製品 News

仕様変更

S 開-2018-01

スライド式プライスユニット・省スペースタイプ RD98-S 19 インチ機器スペース付タイプ SPJ-MR リール台シートの削除

変更前		変更後	
<p>リール台シート</p> <p>【リール台シート】</p>	<p>【リール台シート付】</p>	<p>【リール台シート無し】</p>

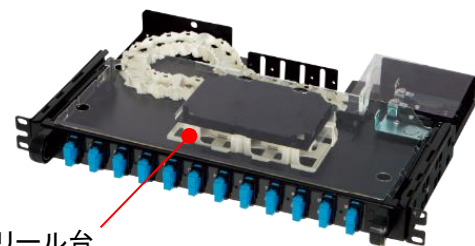
スライド式プライスユニット・省スペースタイプ RD98-S について、配線の浮き上がり防止としてリール台にリール台シートを組付けていましたが、コード配線では不要のため無しに変更します。

- リール台シートを標準装備から削除

2018 年 8 月生産分より順次切替
